II/102 hr. hl. města Prahy-Štěchovice, rekonstrukce. ETAPA II

Rekonstrukce vozovky - Davle-Štěchovice

Změnový list

Rekonstrukce vozovky - Davle-Štěchovice /frézování AB a CB vrstev

ZMĚNA SVAHU TYPU B2 DLE POŽADAVKU POVODÍ
(sklon 1:1,25 a nižší)

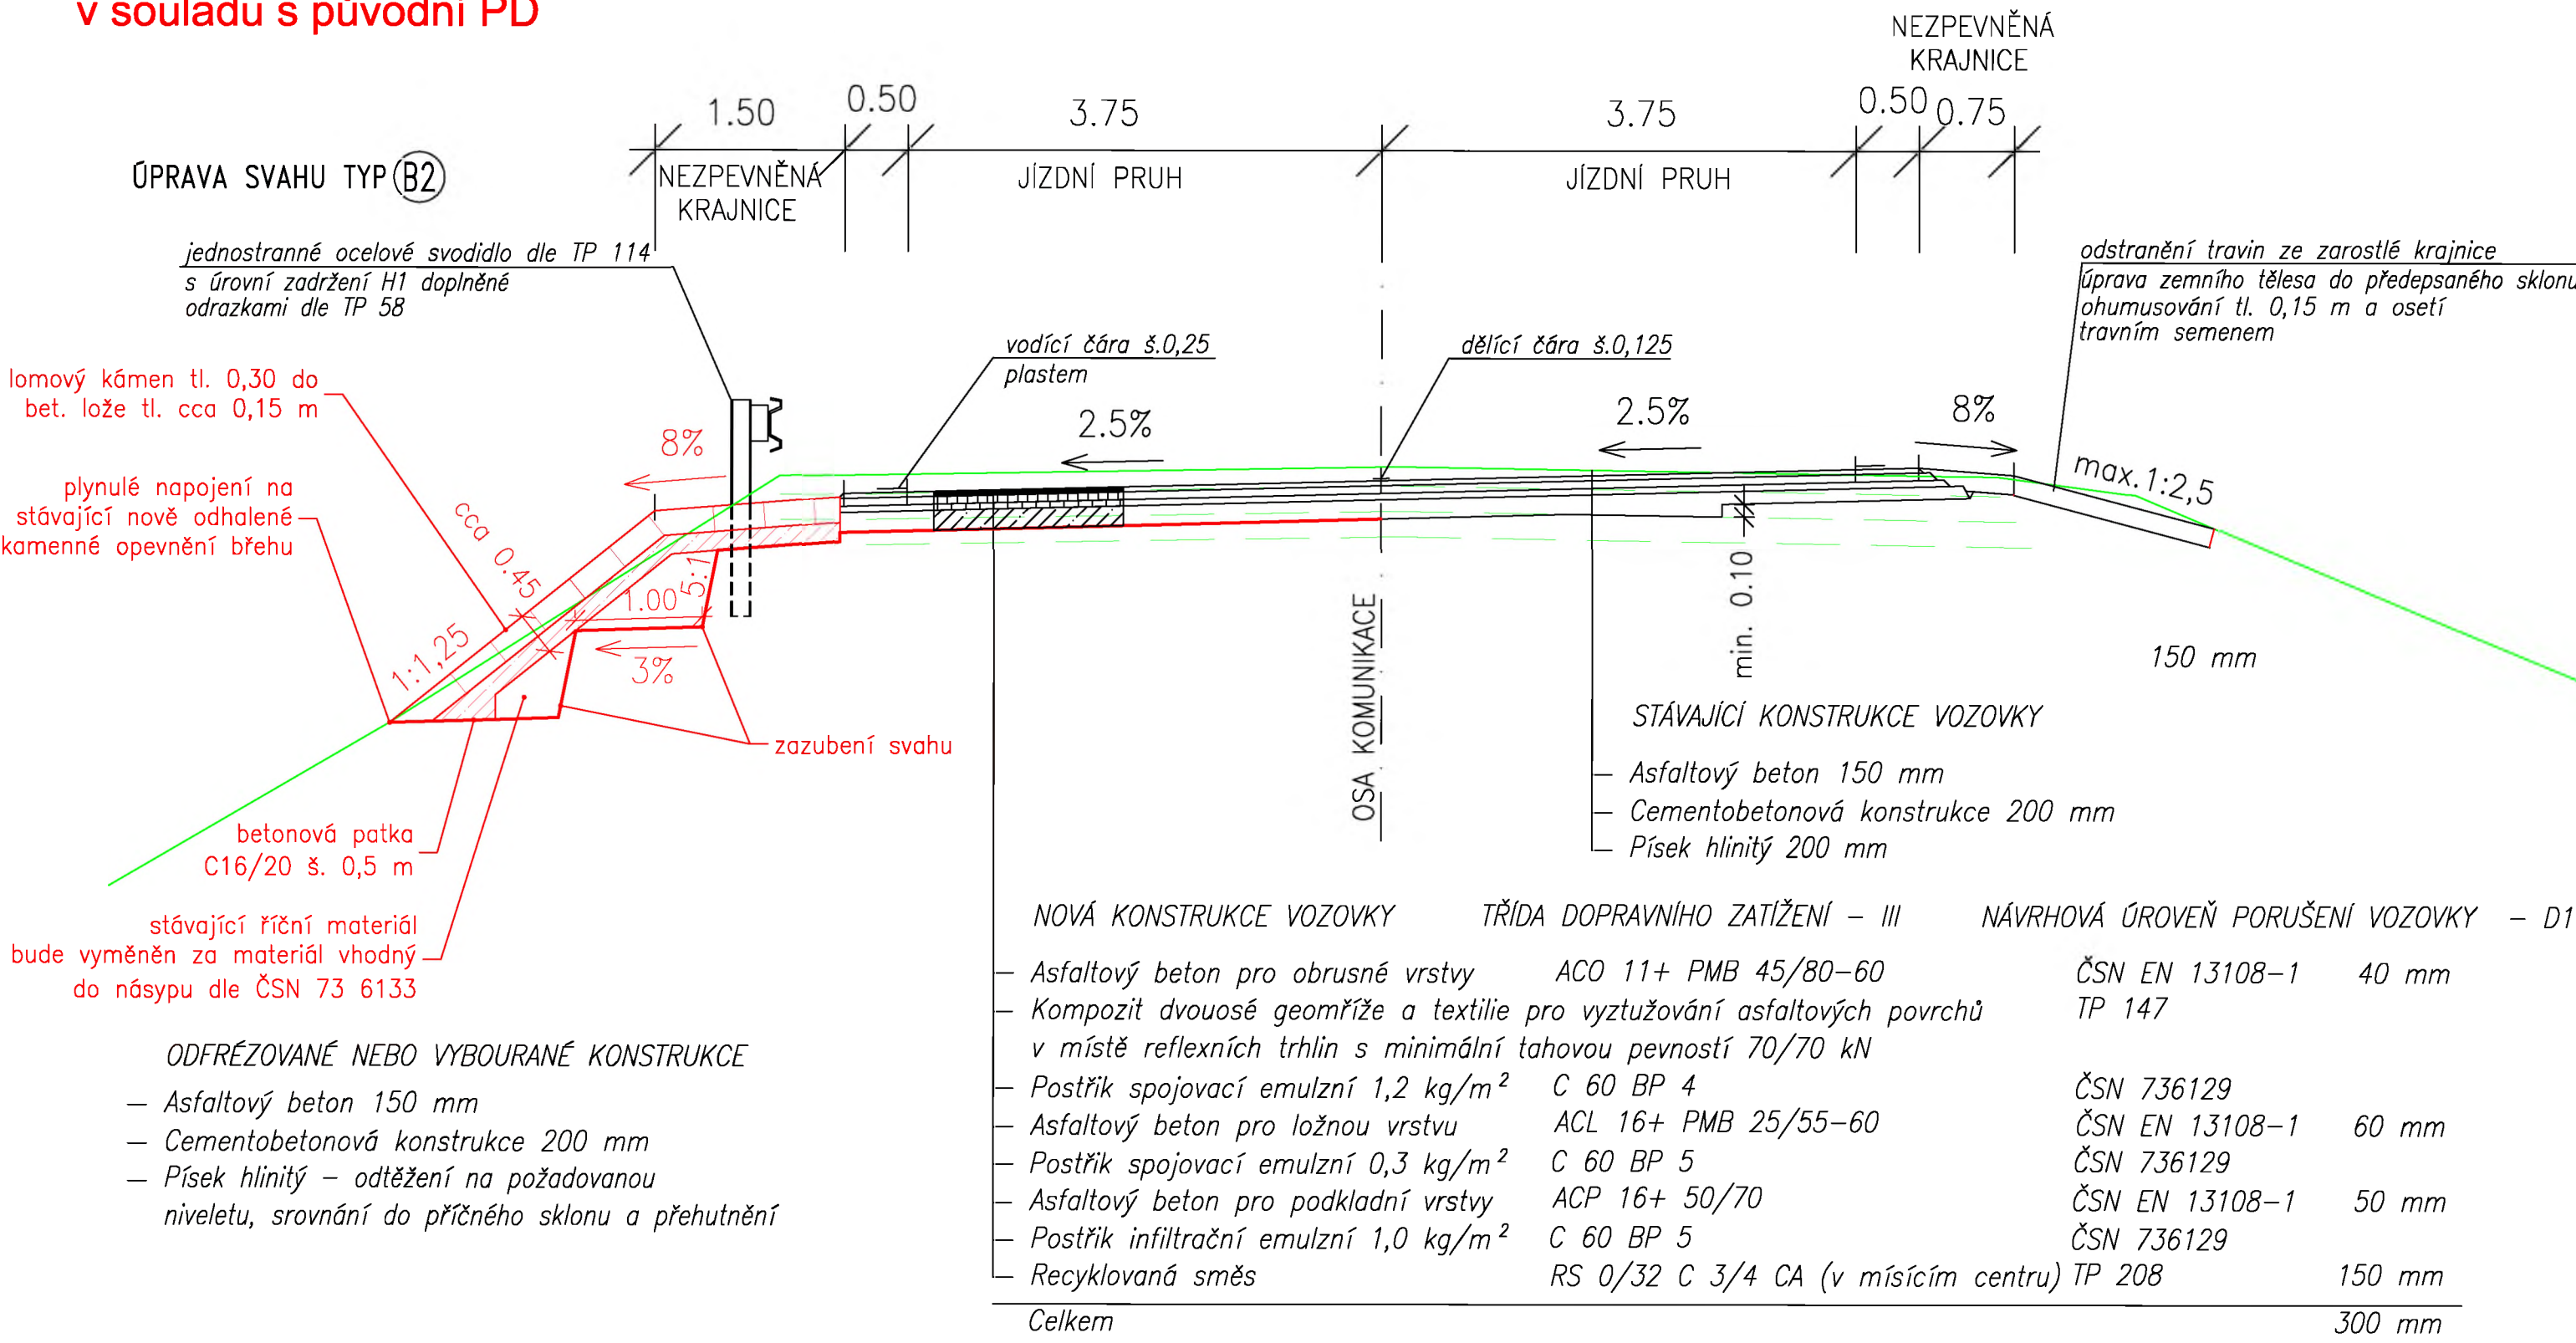
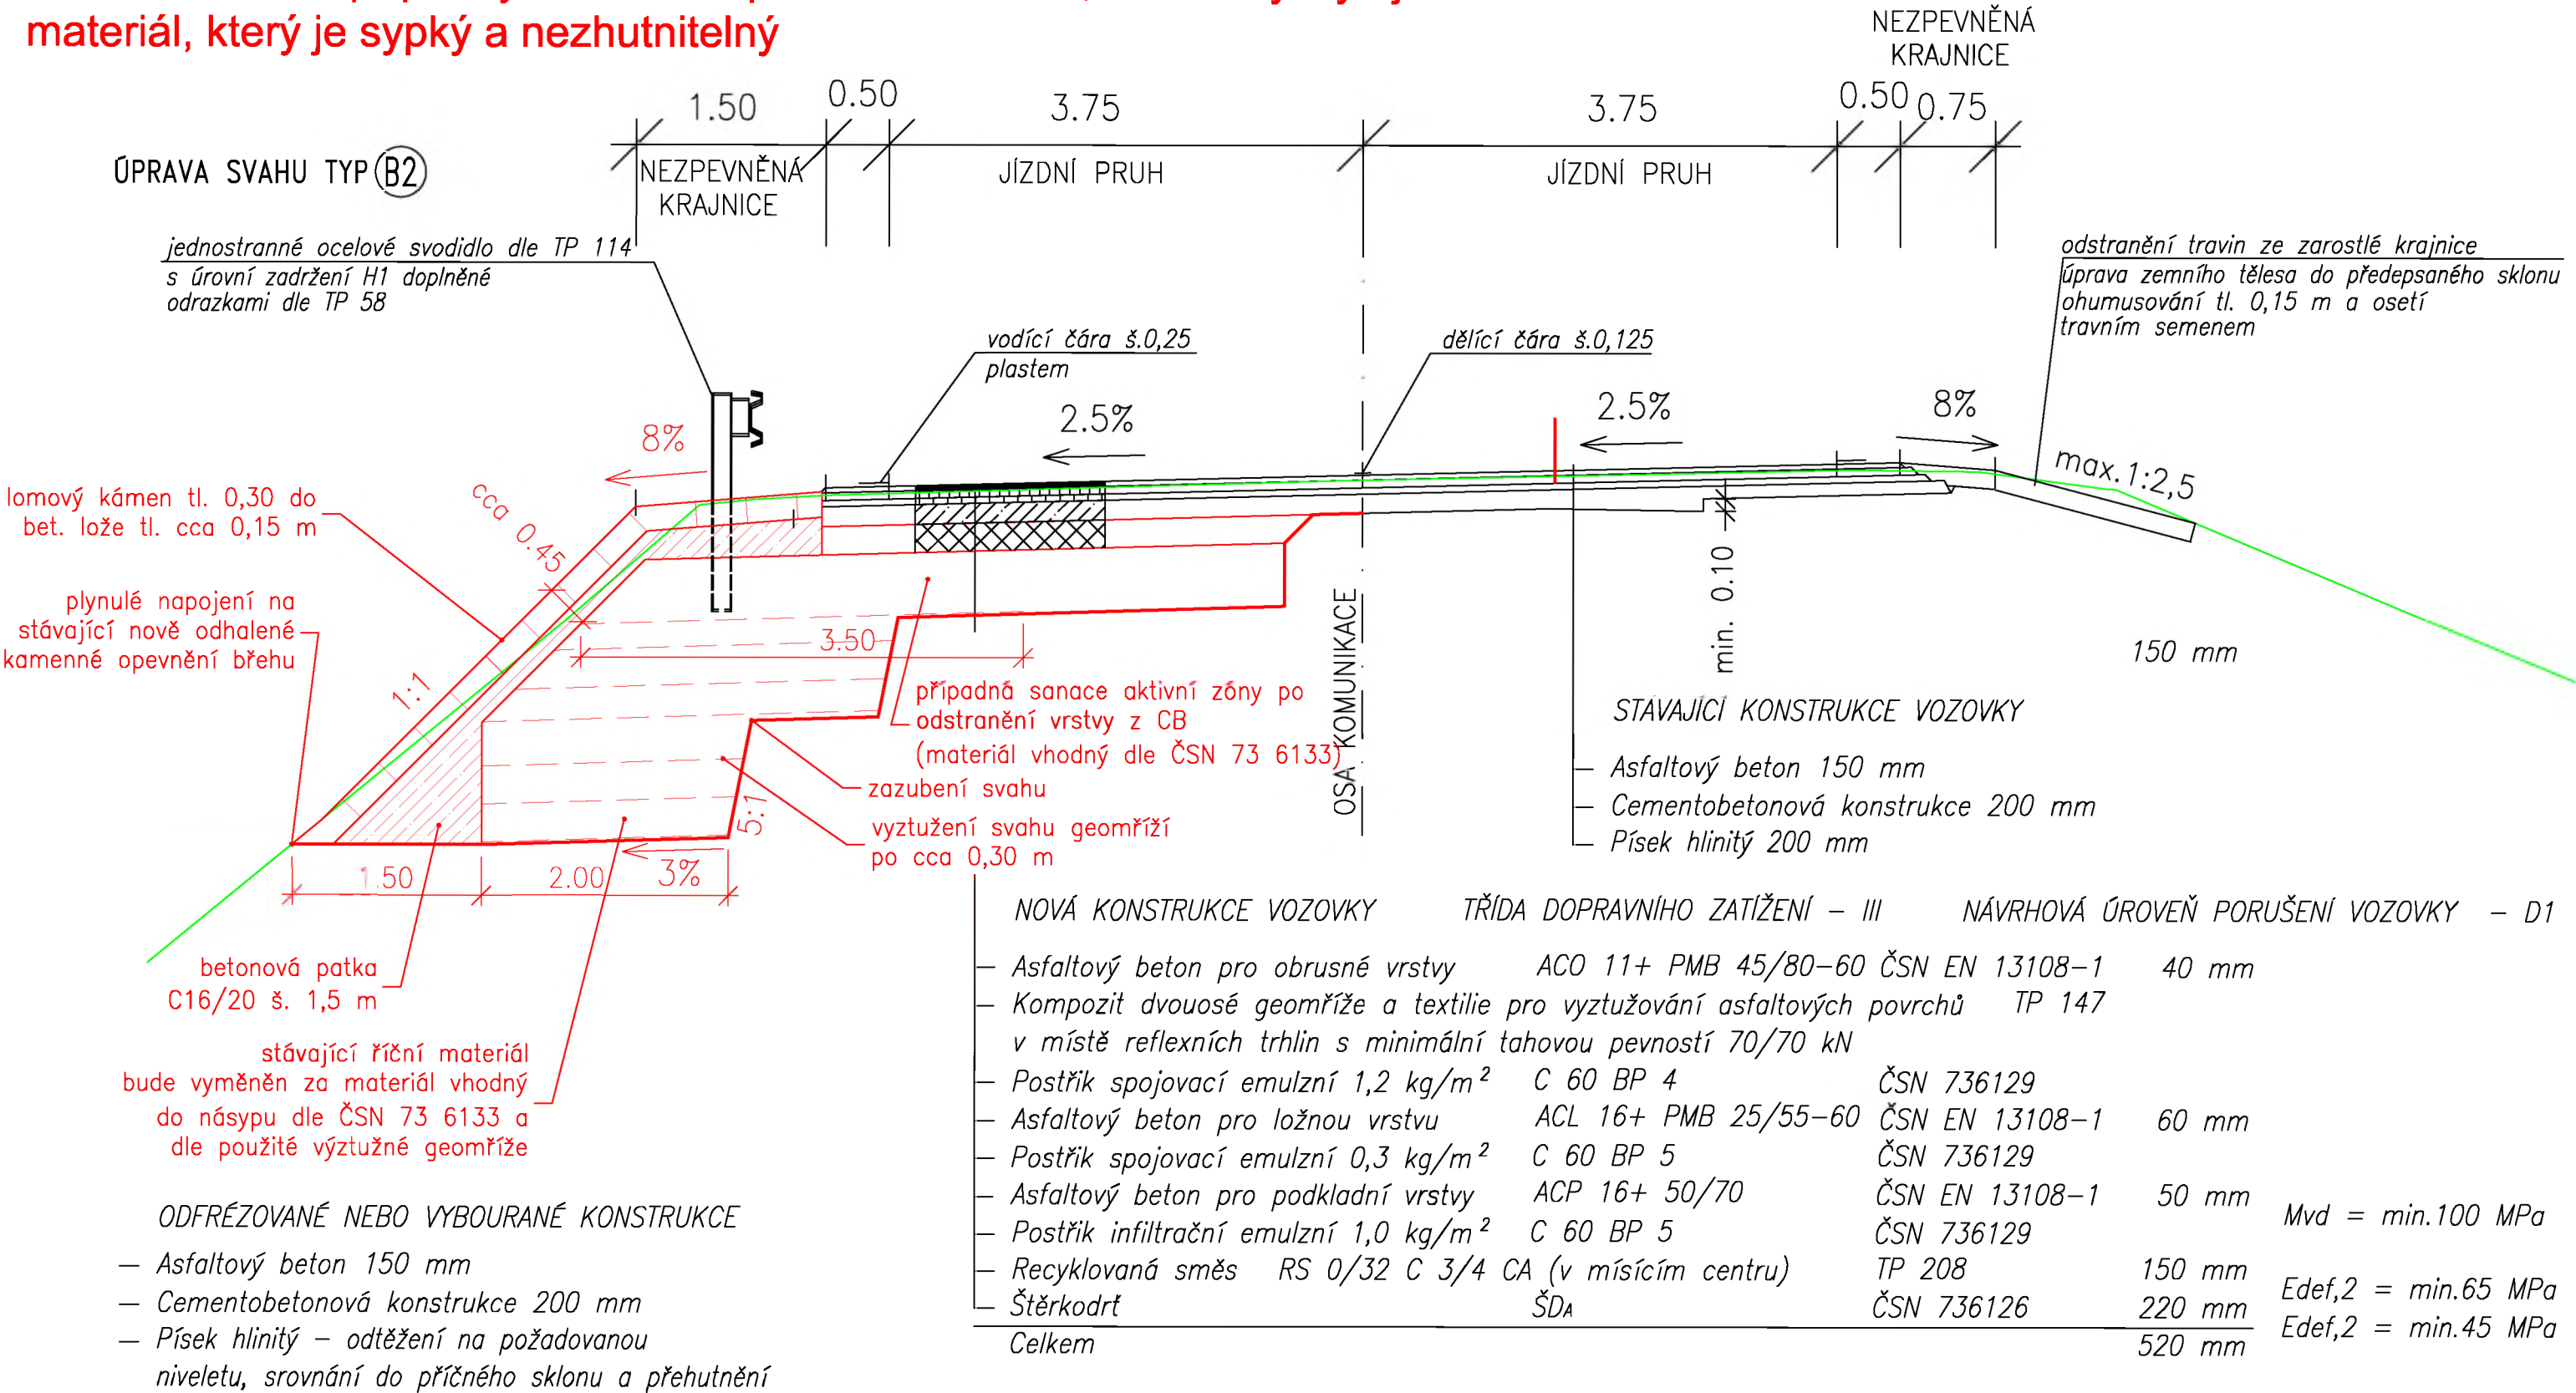
a také z důvodu případných kaveren pod vrstvou z CB, kde se vyskytuje říční
materiál, který je sypký a nezhutitelný
